CONTRATACIÓN DIRECTA POR COMPULSA ABREVIADA ENARSA N° EE 01/2017
CONTRATACIÓN DEL PROYECTO, SUMINISTRO, CONSTRUCCIÓN Y MONTAJE, BAJO LA
MODALIDAD "LLAVE EN MANO", DE LA CONTINUACIÓN Y FINALIZACIÓN DE LAS OBRAS
CIVILES EXTERNAS DEL SISTEMA DE AGUA DE CIRCULACIÓN CORRESPONDIENTES A LAS
OBRAS DE CONVERSIÓN DE CICLO ABIERTO A CICLO COMBINADO DE LAS CENTRALES
DENOMINADAS "ENSENADA DE BARRAGÁN" Y "BRIGADIER LÓPEZ".

CIRCULAR Nro.1

Se adjunta la Adenda y sus anexos al Estudio de Impacto Ambiental correspondiente a los "Ajustes en la traza del Acueducto y Obra de Toma".

ADENDA - AJUSTES EN LA TRAZA DEL ACUEDUCTO Y OBRA DE TOMA

Figura 5. Esquema zanja.

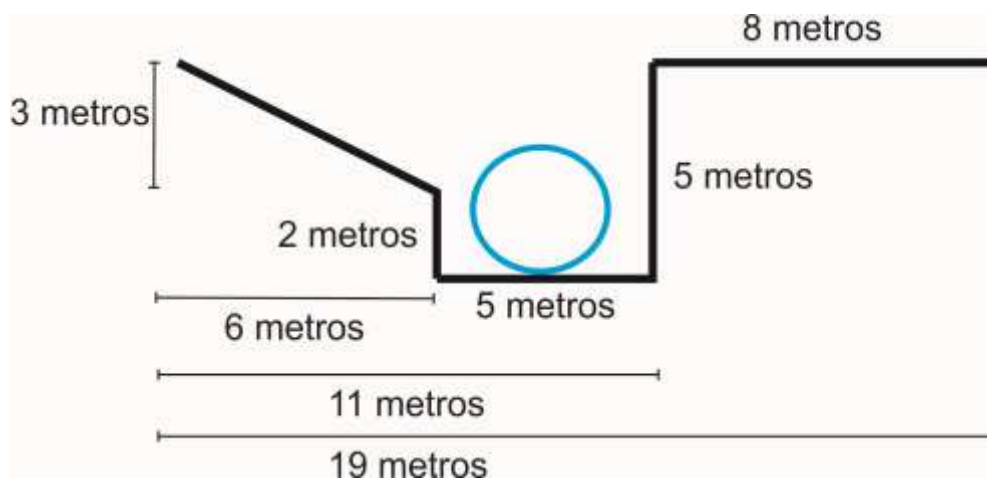
La instalación de la cañería se realizará mediante el sistema a cielo abierto. A diferencia de los definido en el EIA (en el cual se consideró una zanja de 25 metros y un área de trabajo de 10 metros) para la mayoría de la traza, donde no se registran interferencias, la zanja será de aproximadamente 11 metros de ancho en su parte superior.

La misma consistirá en la excavación de una zanja con un lateral con tablestaca y el otro con un talud 1:2. La excavación será de aproximadamente 5 m de profundidad y 5 m de ancho en su base. Al costado de la zanja se desarrollará la zona de trabajo la cual tendrá un ancho aproximado de 8 metros.

Figura 6. Esquema zanja en zona urbana.

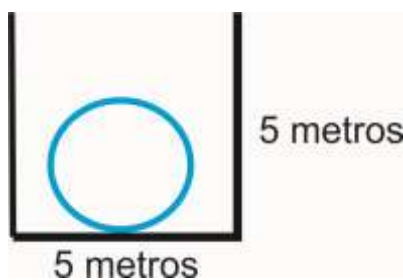
Particularmente para el tramo de 400 metros en el que la traza se extenderá por una zona urbana, si bien la excavación será a cielo abierto, se prevé la utilización de tablestacado a ambos lados de la zanja para minimizar el ancho de la misma, permitiendo que no se afecten las viviendas frentistas.

No obstante esto para acotar aún más la afectación temporal de las viviendas frentistas por reducción de calzada, se prevé avanzar en tramos cortos, los cuales tendrán entre 5 y 7,5 metros de extensión, minimizando de esta manera dicha afectación.

1 - LAYOUT OBRA DE TOMA

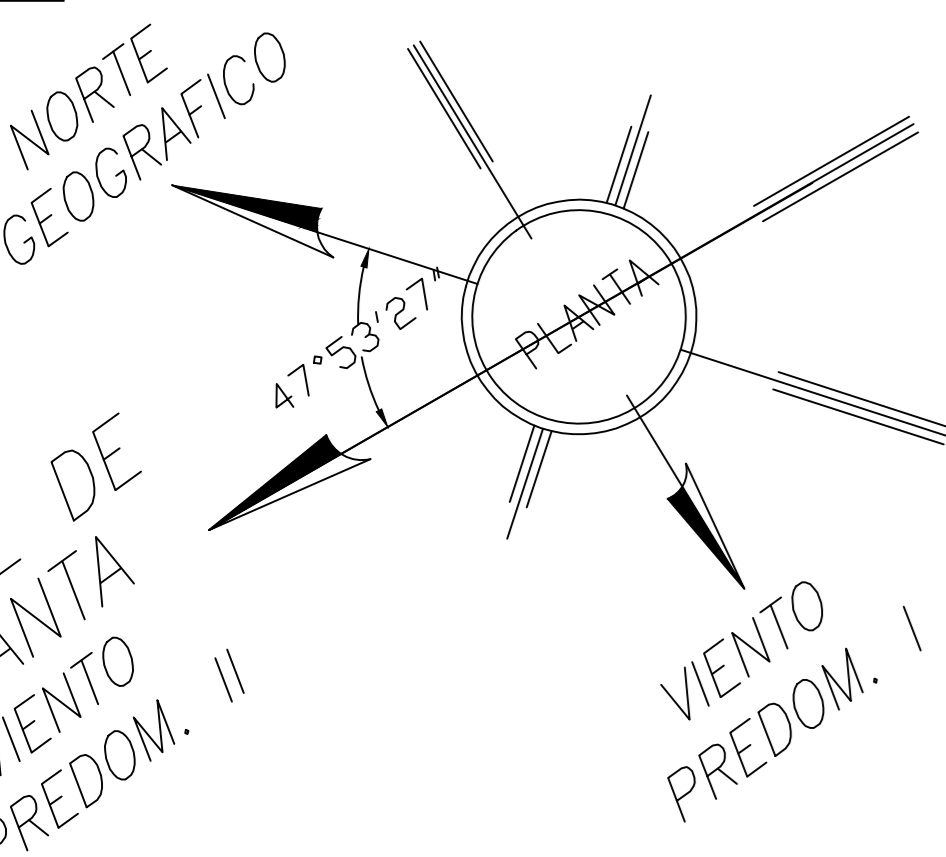
Según el nuevo diseño (el cual puede observarse en detalle en los planos que se presentan como parte del Anexo II), la obra de toma estará compuesta por un Canal de Aducción Común, inclinado respecto del Canal de Aducción de ABSA en un ángulo de $79,55^\circ$. Al respecto el primer tramo de la margen norte estará inclinado respecto el Canal de ABSA en 59° , hasta alcanzar la inclinación general a los 50 metros aproximadamente (medidos desde la escollera). De este modo, el Canal Común comenzará con un ancho de 60 metros aproximadamente y se irá haciendo progresivamente más angosto hasta alcanzar los 40 metros aproximadamente de ancho finales.

2 - IMPLANTACIÓN GENERAL OBRA DE TOMA Y ACUEDUCTO

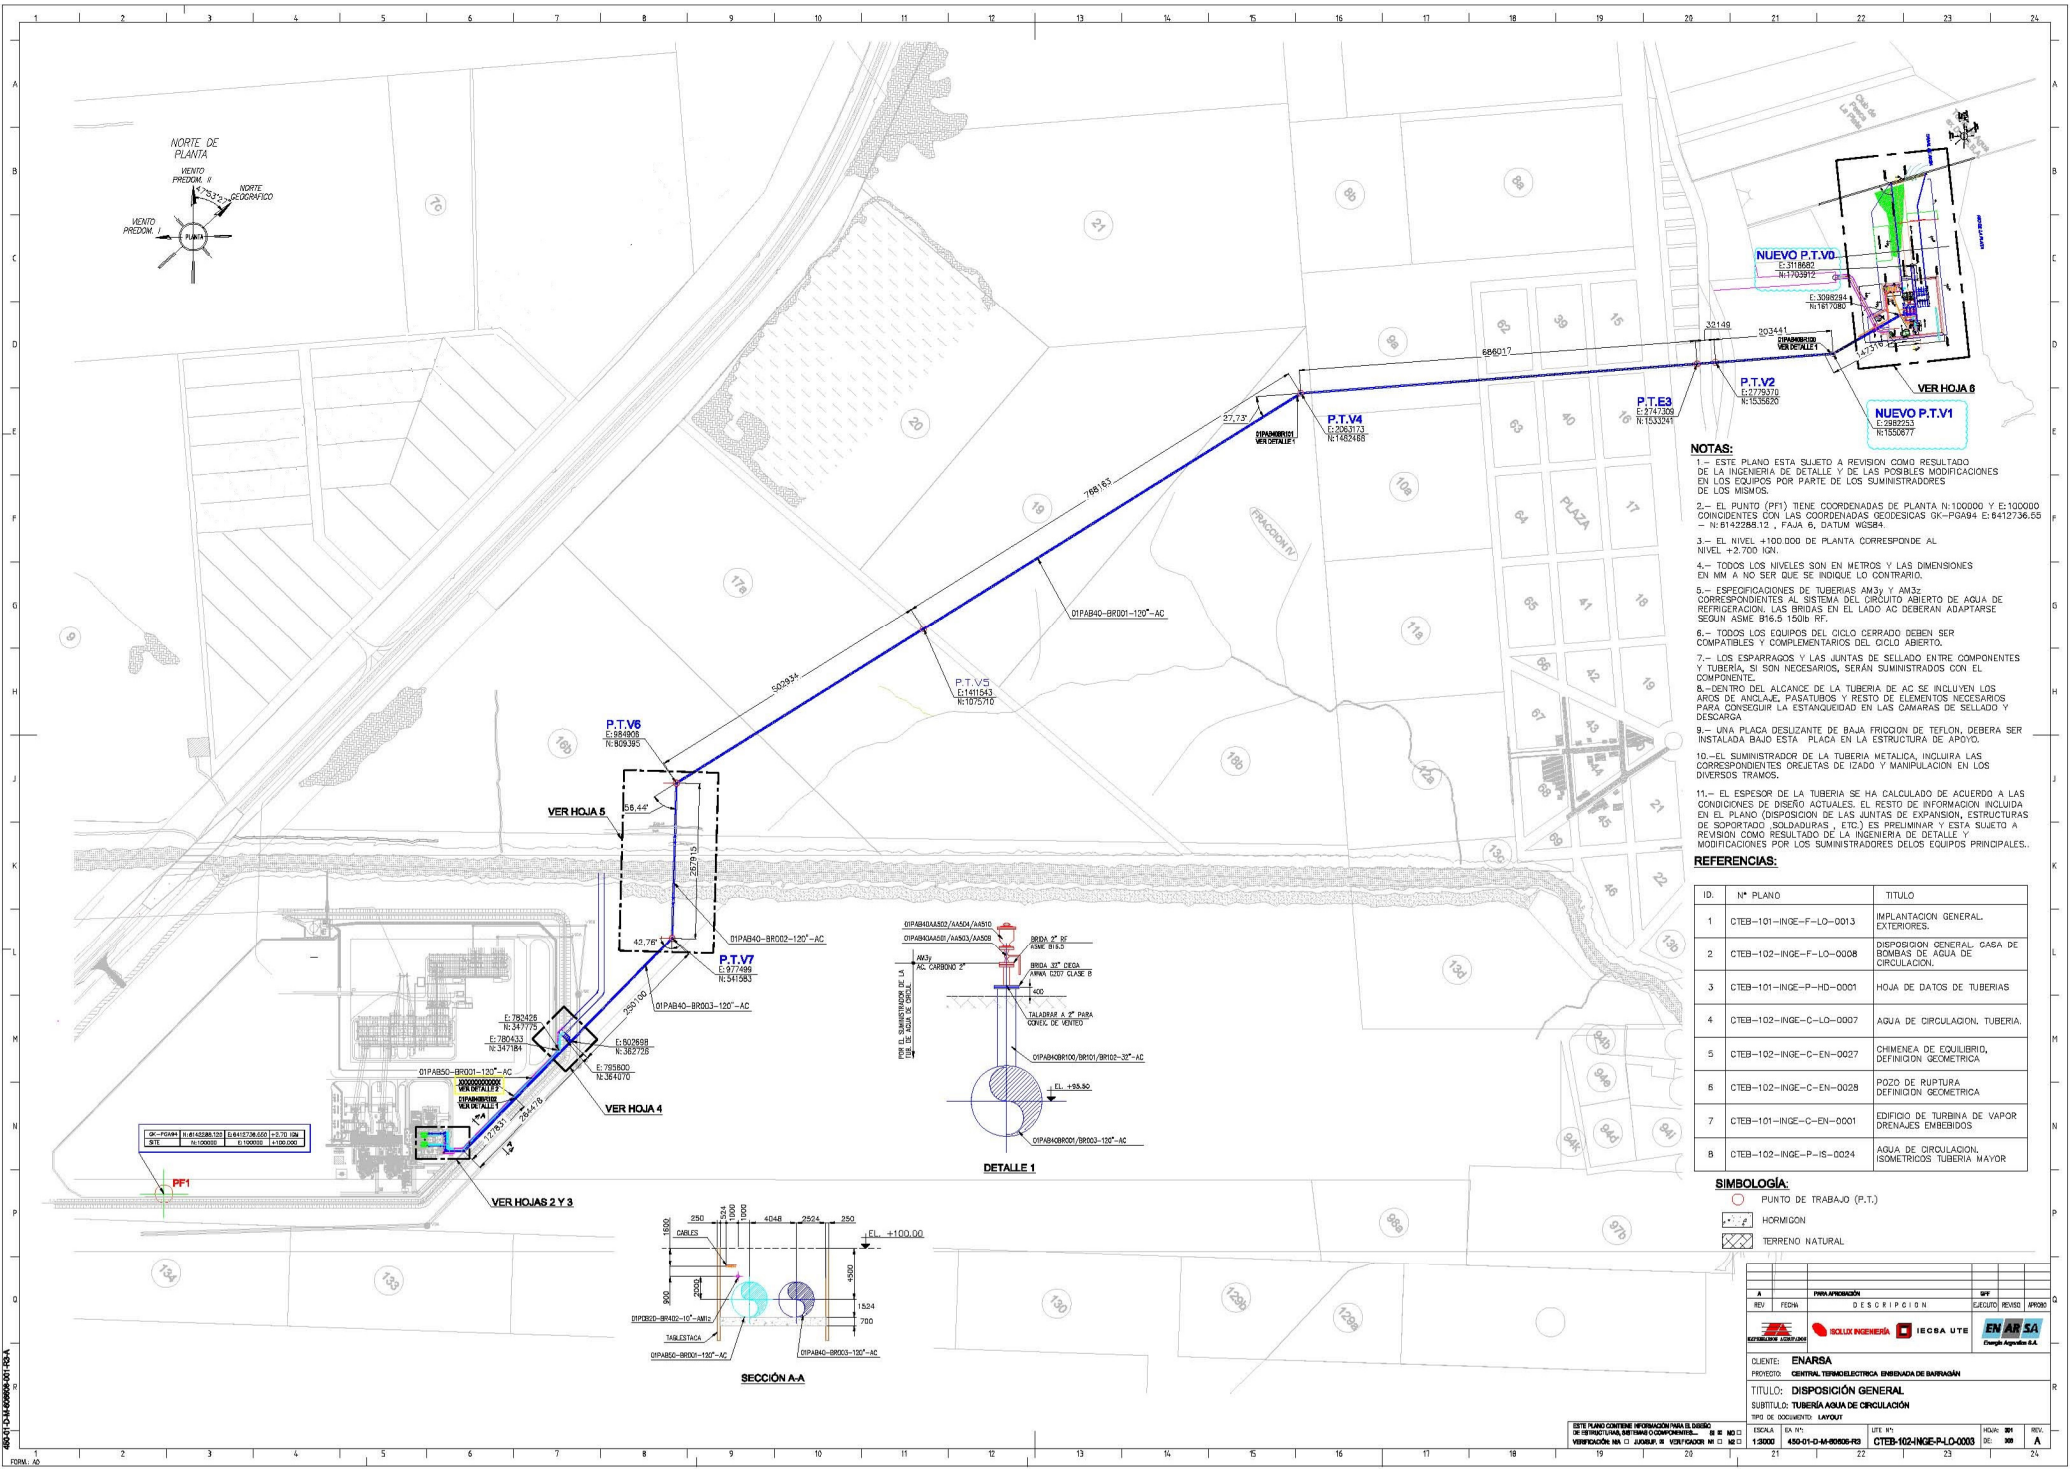
Las características constructivas y de diseño de dicho conducto fueron descriptas en detalle en EIA Complementario. Dichas condiciones no se han visto modificadas siendo el principal cambio el trazado del acueducto. Así, el conducto, de 3 m de diámetro, tendrá luego del ajuste de traza, una longitud de 3.100 m (recorriendo 500 metros menos que la traza original) (Figura 4).
